対策箇所説明図

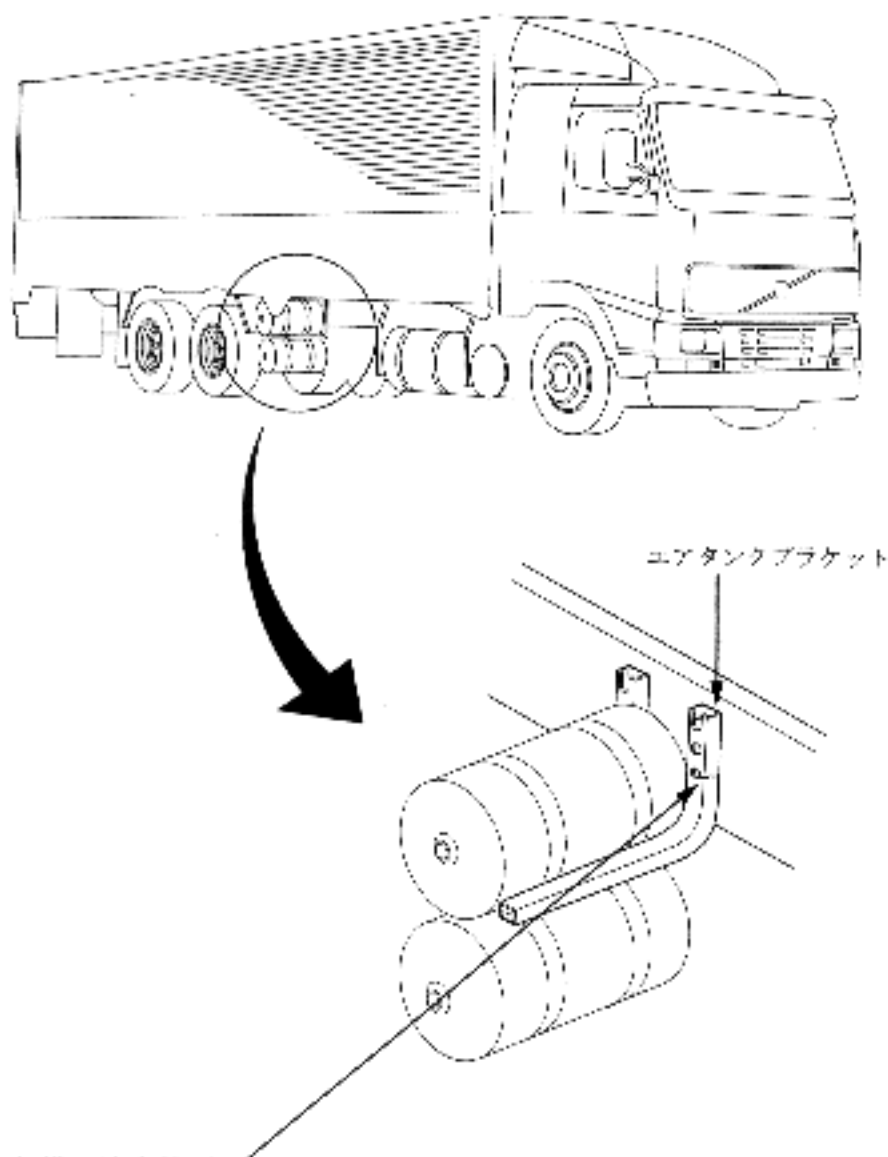
空気圧式制動装置のエアタンクを車体に取り付けているブラケットに強度不足のものがあるため、そのままの状態で使用を続けると、当該ブラケットに亀裂が入り、最悪の場合、ブラケットが折壊してエアタンクが脱落し、非常ブレーキが作動するおそれがある。

全車両、当該エアタンクブラケットを対策品と交換する。

エアタンクブラケット右側ステー先端部付近に白ペンントを塗布する。
